Сто пятьдесят третья сессия

Предложение по исправлению 1 к дополнению 5 к поправкам серии 02 к Правилам № 107 (транспортные средства M₂ и M₃)

Представлено Рабочей группой по общим предписаниям, касающимся безопасности*

"Рис. 30

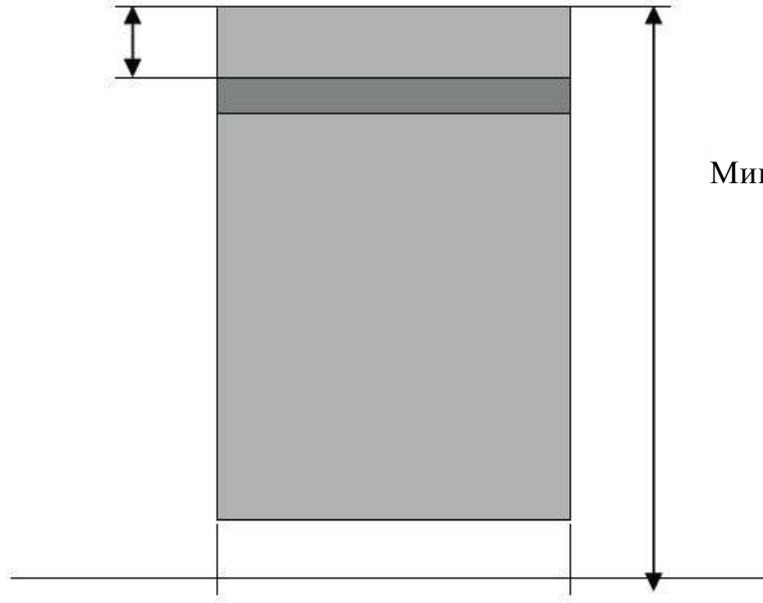
Приложение 4, включить следующий новый рис. 30:

Мин. 90 мм

Мин. 800 мм
